## リコール届出一覧表

リコール届出日：令和6年2月8日

リコール届出番号	外-3760	リコール開始日	令和6年2月8日
届出者の氏名又は名称	ボルボ・カー・ジャパン株式会社 <span style="float: right;">〔製作国：スウェーデン〕</span> 代表取締役社長 <span style="float: right;">〔製作者名：ボルボ〕</span> 不動 奈緒美 問い合わせ先：ボルボ・カスタマー・センター 0120-55-8500		
不具合の部位（部品名）	座席ベルト（バックル、アンカー取り付け部）		
基準不適合状態にあると認める構造、装置又は性能の状況及びその原因	2列目シートのシートベルト及びバックルのアンカーボルトにおいて、生産工程の管理が不適切なため、適切なトルクで締め付けられていないものがある。そのため、そのまま使用を続けると、最悪の場合、当該ボルトが緩み、乗員を拘束できなくなるおそれがある。		
改善措置の内容	全車両、2列目シートのシートベルト及びバックルのアンカーボルトを正規トルク値で締付ける。		
不具合件数	国内：0件	事故の有無	国内：なし
発見の動機	スウェーデン本国からの情報による。		
自動車使用者及び自動車特定整備事業者に周知させるための措置	<ul style="list-style-type: none"> <li>・使用者：ダイレクトメール又は電話等にて通知する。</li> <li>・自動車特定整備事業者：日整連発行の機関紙へ掲載する。</li> <li>・弊社のインターネットホームページへ掲載する。</li> </ul>

## 改善箇所説明図

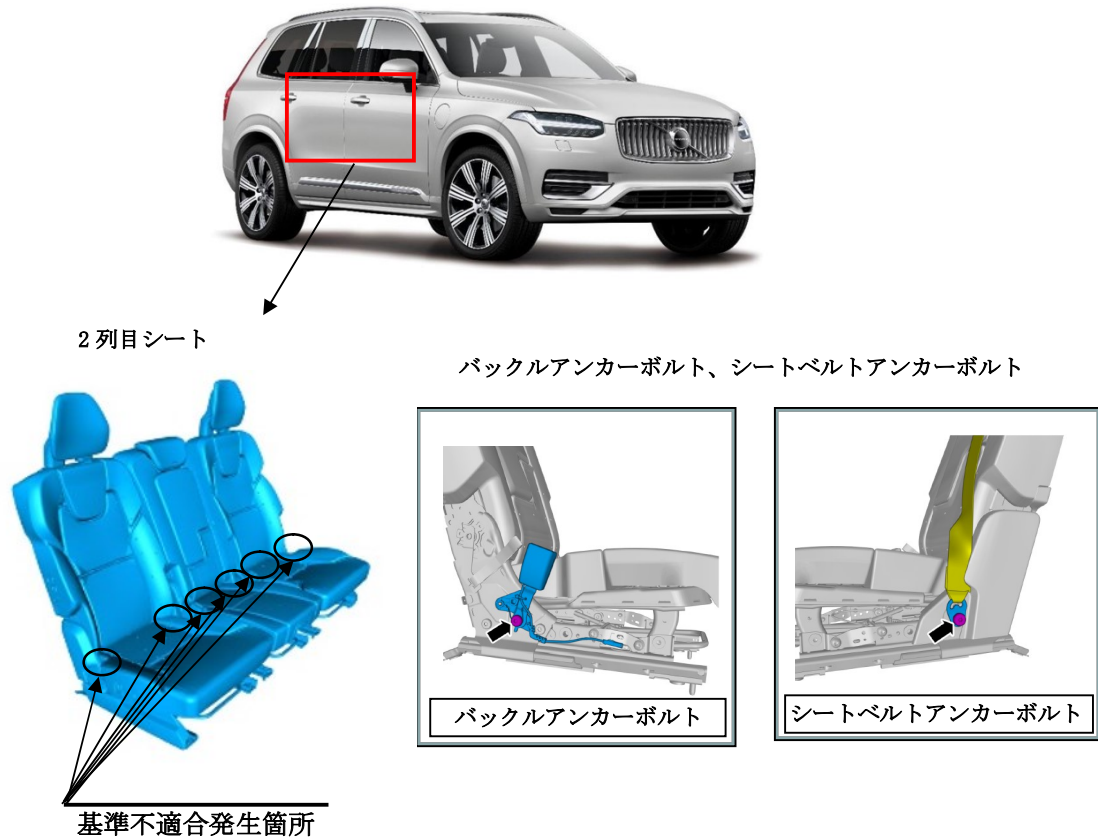
2列目シートのシートベルト及びバックルのアンカーボルトにおいて、生産工程の管理が不適切なため、適切なトルクで締め付けられていないものがある。そのため、そのまま使用を続けると、最悪の場合、当該ボルトが緩み、乗員を拘束できなくなるおそれがある。

全車両、2列目シートのシートベルト及びバックルのアンカーボルトを正規トルク値で締付ける。

助手席側ドアアヒンジ取り付けボルト（上側）の頭に白ペンを塗布する。
